Projektbezeichnung:	Querungen der Karl-Liebknecht-Straße für Fußgänger und Radfahrer im Bereich der Camsdorfer Brücke (Variantenbetrachtung)
Aufsteller:	Stadt Jena
Entwurfsbearbeitung:	- (Stadt Jena)
Entwurfsphase/Auditphase:	Vorplanung / Auditphase 1
Aufstelldatum:	ohne
auditierte Unterlagen:	<ul style="list-style-type: none">- Broschüre „Fahrradquerung Camsdorfer Ufer“; Stadt Jena- Verkehrstechnische Untersuchung „Variantenuntersuchung zur Radwegführung entlang der Saale im Bereich der Camsdorfer Brücke in Jena“; Schlothauer & Wauer, 05.03.2018- Lageplan mit Radfahrstreifen für zusätzliche Variante „Grüne Tanne“ (2 Seiten); Stadt Jena, 22.08.2019 (Seite 1) und 22.07.2019 (Seite 2)
Ortsbesichtigung:	08.04.2020
Besonderheiten:	z.Zt. der Ortsbesichtigung Baustelle im Untersuchungsbereich

Name:	INVER GmbH
	INVER GmbH
Datum:	12.05.2020

Bezeichnung:	Querungen der Karl-Liebknecht-Straße für Fußgänger und Radfahrer im Bereich der Camsdorfer Brücke (Variantenbetrachtung)
Art der Baumaßnahme:	Umbau bzw. Anlage einer Fußgänger- und Radfahrerquerung
Länge:	-
Querschnitt:	2-streifig mit Aufweitung im Knotenpunktbereich, Straßenbahn im Straßenquerschnitt
Verkehrsstärken:	916 Kfz/Spitzenstund

Variante 1 (Schlothauer & Wauer) mit ergänzten Signalgebern

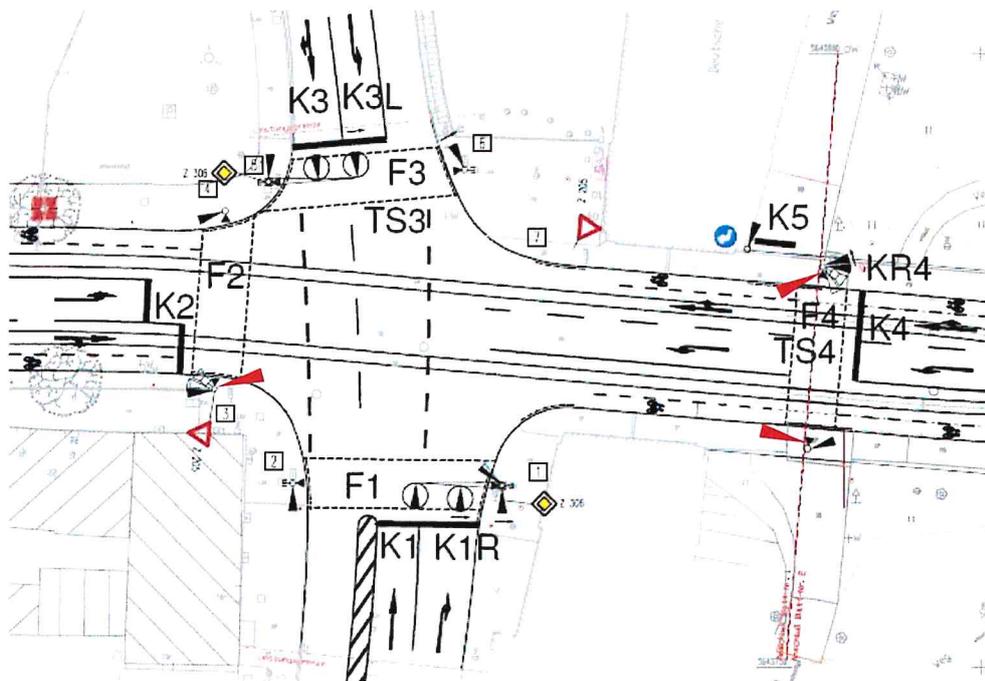
- (3) In der Lageplanskizze der Variante 1 von Schlothauer & Wauer sind im Bereich der Furt Am Saaleufer keine Signalgeber für den Verkehr stadtauswärts vorgesehen. Unabhängig von dem zugrunde liegendem Signalzeitenplan ist an dieser Stelle mit Verkehr, z.B. durch langsame Fahrzeuge oder durch verspätetes Räumen des KP, zu rechnen. Eine Freigabe der Furt und somit ein sicheres Queren von Fußgängern und Radfahrern ist für beide Fahrtrichtungen des Kreuzenden Verkehrs anzuzeigen. Die Signalgeber mit westlicher Ausrichtung sind zu ergänzen (siehe folgende Abbildung).

- (4) In der Lageplanskizze der Variante 1 von Schlothauer & Wauer ist für den Linksabbieger der Karl-Liebknecht-Straße im Knotenpunktbereich kein Hinweis auf die

Vorfahrt von K2 vorhanden. Dies wird aufgrund des längeren Einfahrweges in den KP kritisch gesehen. Ggf. ist die Ausstattung zu ergänzen.

Umweg am Saaleufer

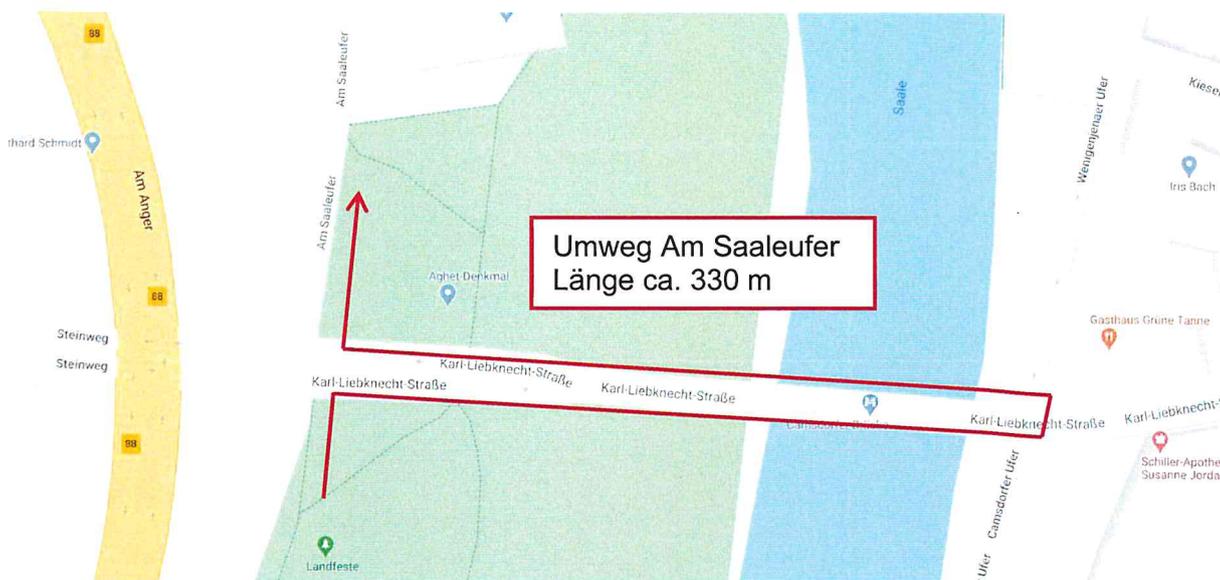
- (15) Die zusätzlich zu betrachtende Variante mit Führung über den KP an der Grünen Tanne ist aus Sicht der Streckenführung Am Saaleufer als Ersatz nicht zielführend zu

betrachten. Hierbei entsteht eine Umweglänge von insgesamt ca. 330 m. Eine Akzeptanz für diesen Umweg ist zu bezweifeln.

Aktuelles Abbiegeverhalten in Einbahnstraße ohne entgegenkommenden Radfahrer

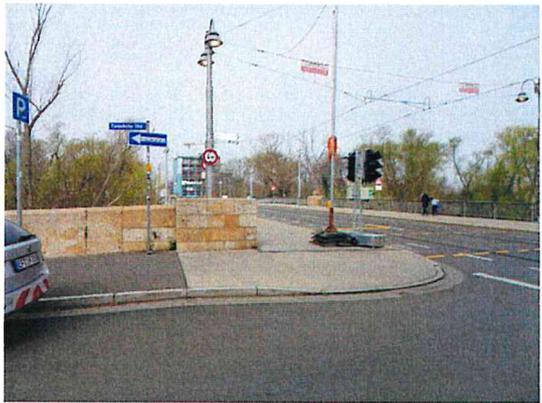
- (16) Betrachtet man die Variante an der Grünen Tanne als separate (zusätzliche) Maßnahme, so ist zum einen auf das Abbiegeverhalten des Kfz-Verkehrs von der Karl-Liebknecht-Straße aus Osten kommend in das Camsdorfer Ufer hinzuweisen. Aktuell wird der Bereich des zukünftigen Radfahrsteifens stark überfahren. Daher ist vor allem in der Anfangszeit nach Umsetzung der Maßnahme auf die neue verkehrliche Situation rechtzeitig und deutlich hinzuweisen.
